espai BiciMobilitat

LA BICICLETA
un vehicle
per humanitzar
les poblacions

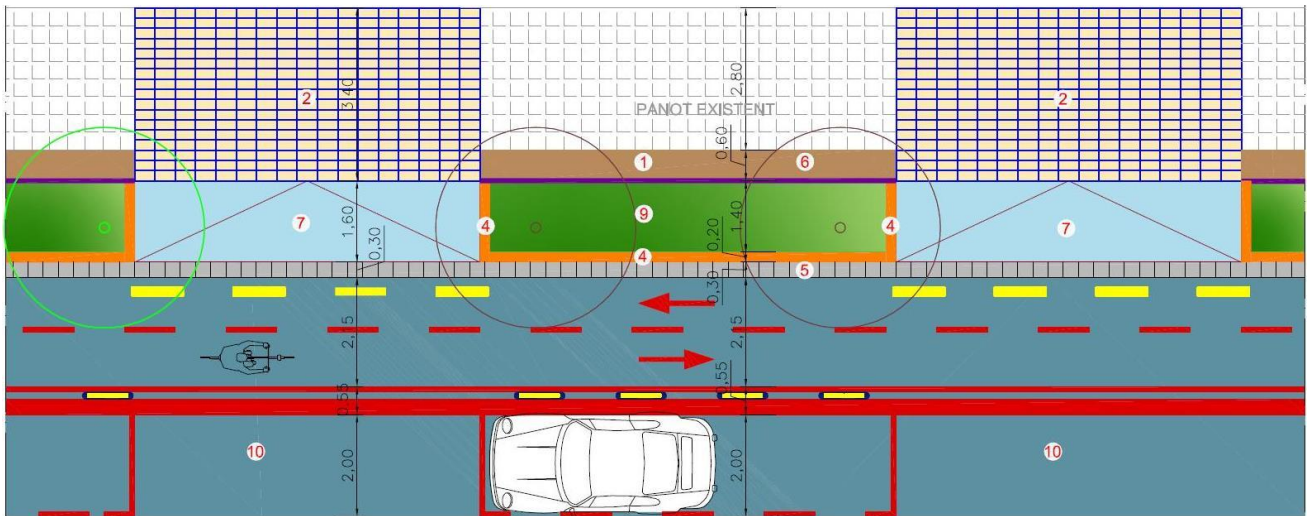
La discrepància venia a dir que trobàvem innecessari continuar el format de carril bici (Tal com venia indicat en els plànols del propi projecte) en el tram 1 a la zona de l'aparcament de vehicles RENFE, al considerar-lo prou pacificat per compartir-lo amb la resta de vehicles i així es mantindria el nombre de places d'aparcament, a la vegada que s'estalviaven uns diners, que es podrien fer servir per infraestructures ciclistes més necessàries. No sabem si arran d'aquest escrit o bé per

altres motius, el cas és que no es va acabar fent ni lo que deia el projecte ni la nostra proposta, el resultat de la qual, no el podem entendre.

Finalment ha acabat sent un carril bici tant sols practicable els caps de setmana i dies festius. La resta de la setmana segueix essent l'aparcament en bateria, com el que hi havia abans. Amb la conseqüència negativa de que sempre hi queden cotxes despistats, amb la posició que no li correspon pel dia de la setmana.

En el propi document, també fèiem referència al nostre entendre, de l'inapropiat posicionament que presentaven en els plànols, els tacs de cautxú per protegir el carril en les zones d'aparcament de cotxes, però la nostra desagradable sorpresa va arribar en comprovar que finalment no es varen col·locar ni bé ni malament, sinó en cap punt del traçat. Malgrat ser una zona molt freqüentada de camions, que fan molt perillosa una possible invasió del carril.

La proposta que fem ara, en relació al primer punt, és la mateixa que vàrem fer el primer dia. És a dir, esborrar el tram 1 i posar senyals horitzontals al paviment, indicant la cohabitació. A la vegada creiem que caldria millora l'accés de les bicicletes a la vorera, amb una rampa més suau que l'actual i posar-la centrada entre les dues bandes d'aparcament de cotxes.

En aquest punt de transició entre la calçada i la vorera que dona accés al pont sobre la via del tren, creiem que seria important instal·lar-hi un senyal vertical indicant la cohabitació amb els vianants, acompanyat d'una llegenda que indiqui clarament, que la prioritat és per a ells.
